Saksframlegg

Detaljregulering for Dalen barnehage gnr. 103 bnr. 92 m.fl. - Drangeid, PlanID: 4207_202411

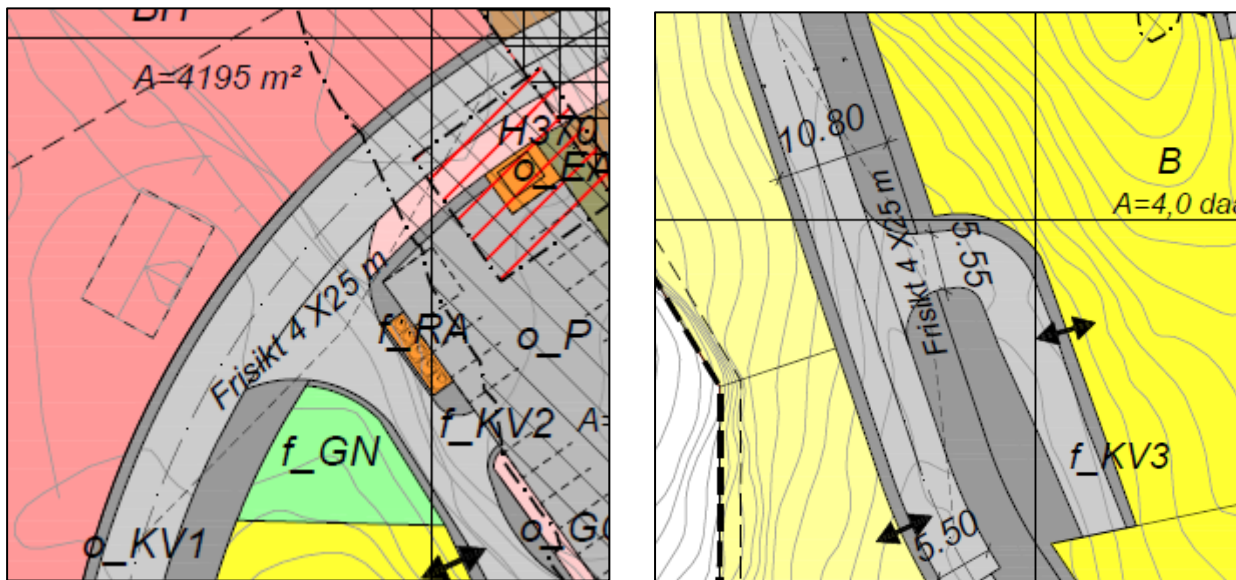
Flekkefjord kommune v/prosjektavdelingen har i ekspedisjon av 06.02.2026 uttalt seg på vegne av grunneier, hvor det fremgår at de fastsatte kravene til vegstandarden er for strenge dersom utbyggingen sør for barnehagen kun skal omfatte private tomter. Videre påpekes reguleringsbestemmelsene hvor det står at vegen skal være opparbeidet med full standard før det gis midlertidig brukstillatelse for felt B eller BF. Det anses som et forståelig krav dersom veien skal fungere som ny adkomst veg til Nereid, men mener siden veg kun skal tjene adkomst til private boliger så bør kravet reduseres.

Kommentar: Tas til følge. Dette anses som greit. Rådmannen foreslår å endre plankartet med at o_V forlenges, slik at arealet inkluderer hele strekningen sør for barnehagen. Med dette kan man fjerne bestemmelse § 3.1 d), samtidig som § 3.1 c) endres til følgende ordlyd: *o_V skal være prosjektert ved søknad om første tiltak sør for barnehagen. Helhetlig prosjektering skal vedlegges byggesøknad. Stigningsforhol skal godkjennes av enhet for drift og utbygging.*
